Změnový list

NÁVRH ZMĚNY				číslo : 01/2018	
Zhotovitel: R-built s.r.o., Radovesice 169, 410 02 Radovesice					
Objednatel: Obec Chodouny, Chodouny 20, 411 71 Chodouny				Datum: 10.09.2018	
Název akce: Infrastruktura pro RD – lokalita 1 - Chodouny					
Způsob odeslání/ předání/datum:	poštou	E-mailem-	Faxem:	osobně X	
Odkazy	na specifikaci:	Inženýrskogeologický posudek - 2xA4 Rozhodnutí – změna stavby - 5xA4			
	na výkresy:	Změnová dokumentace - podrobná situace - 1x			
	na rozpočtové podklady:	Rozpočet s výkazem výměr - 19xA4			
	na jinou část smlouvy:	-			
Popis a zdůvodnění změny					
SO_01 – Komunikace					
Po skrytí ornice byla zjištěna nevyhovující skladba zeminy. Na základě dohody bylo vypracováno inženýrskogeologické posouzení jehož doporučení je předmětem změny. Skladba komunikace je doplněna o roznášecí polštář ze štěrkodrti o tl. 50 cm a separační geotextílii. Změna řeší i kolizi konstrukce komunikace se stávajícími sítěmi NN a doplnění dopravního značení.

Věc: Inženýrskogeologický posudek zemin v aktivní zóně komunikace
Stavba: Infrastruktura pro RD - lokalita 1 - Chodouny

ROZHODNUTÍ

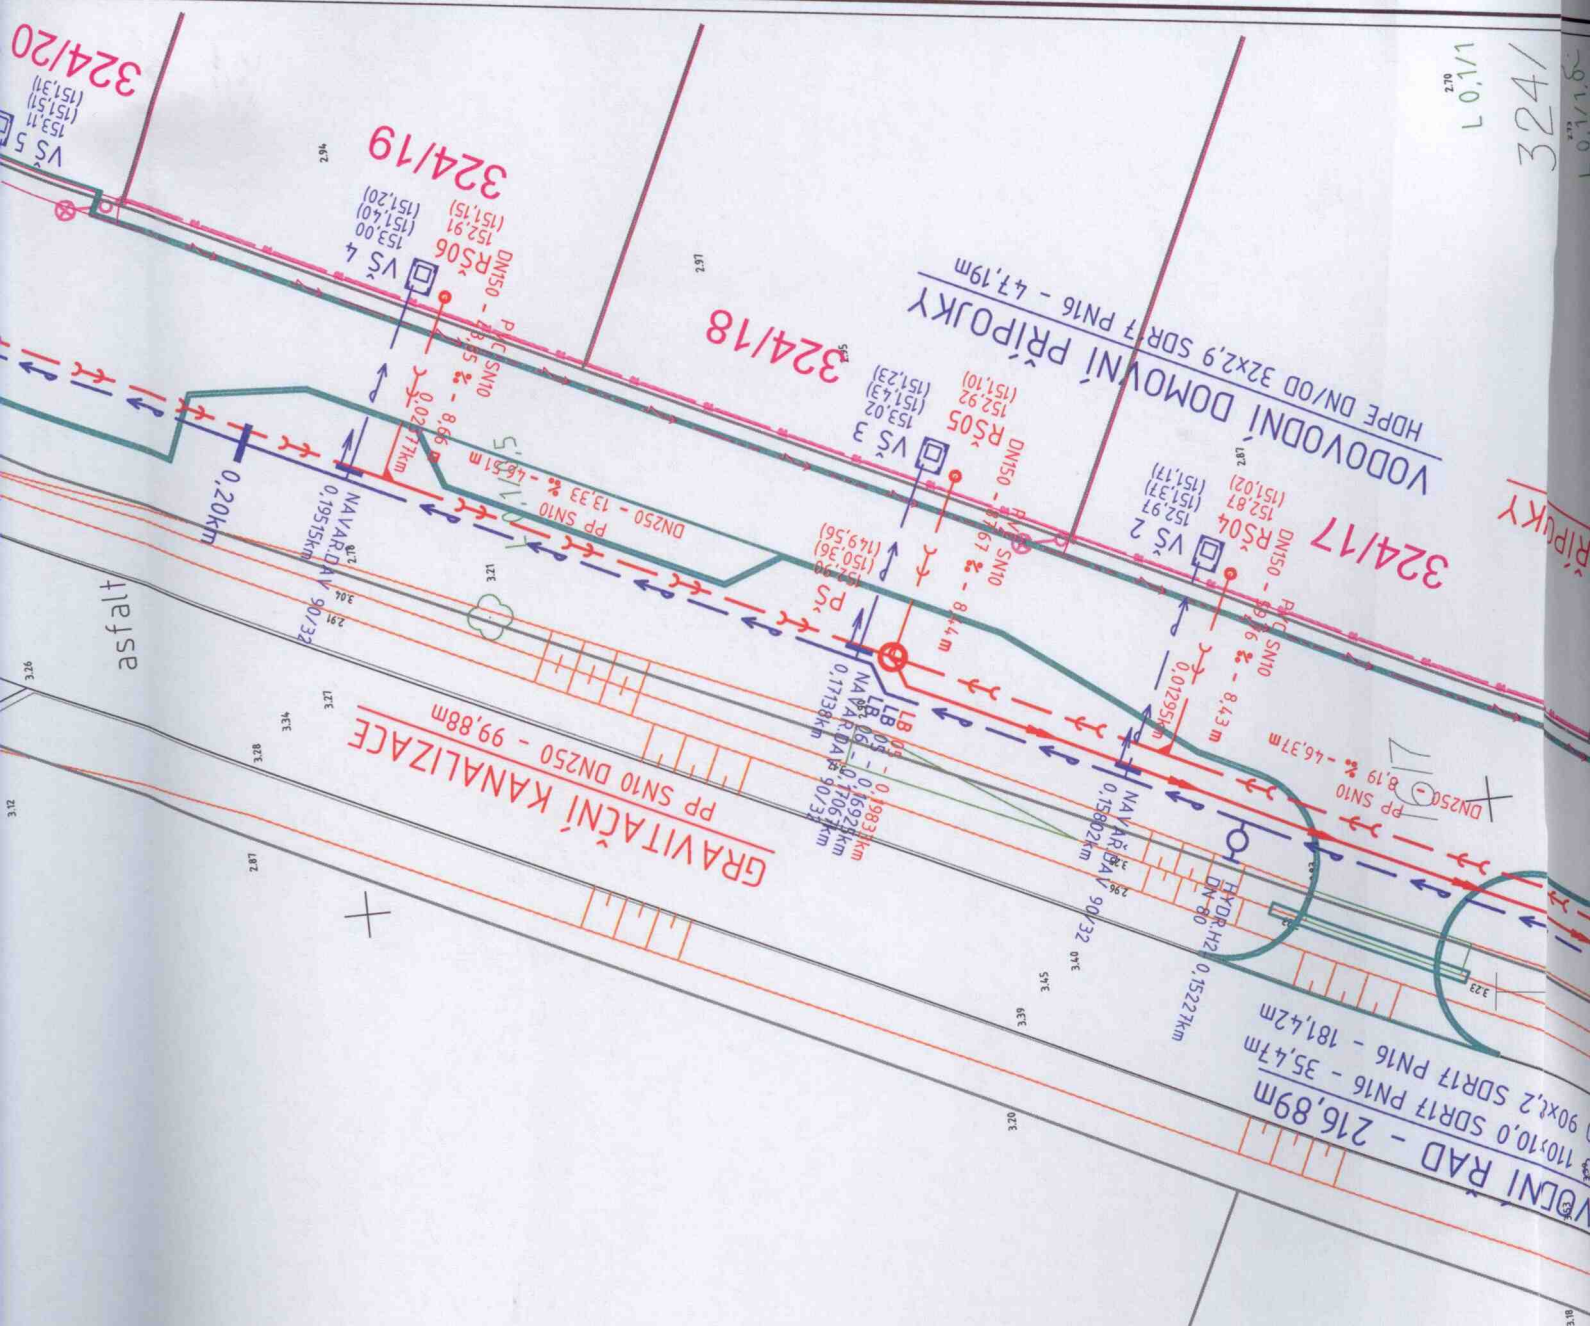
1. Přeprocování technického řešení splaškové kanalizace
 - a. Individuální podtlakové šachty DN 600 s podtlakovým ventilem AIRVAC 2 pro 5 RD nebudou realizovány.
 - b. Bude realizována 1 podtlaková šachta DN 1000 s podtlakovým ventilem AIRVAC 3, do které budou odpadní vody svedeny gravitačně, kanalizaci PP SN 10 DN 250 o celkové délce 99,98 m. Kanalizace je navržena jako větvená

pravá – 46,51 m a levá - 46,37 m. Na konci každé větve bude vybudována revizní šachta DN 1000.

- c. Korekce vodovodního řadu – souběžná pokládka vodovodního řadu a gravitační kanalizace.
- d. Změna dimenze části vodovodního řadu od počátku po LB01 – původně projednáno HDPE DN/OD 90x8,2, nově navrženo HDPE DN 110x10,0 PN 16 SDR 11 v délce 35,47 m.
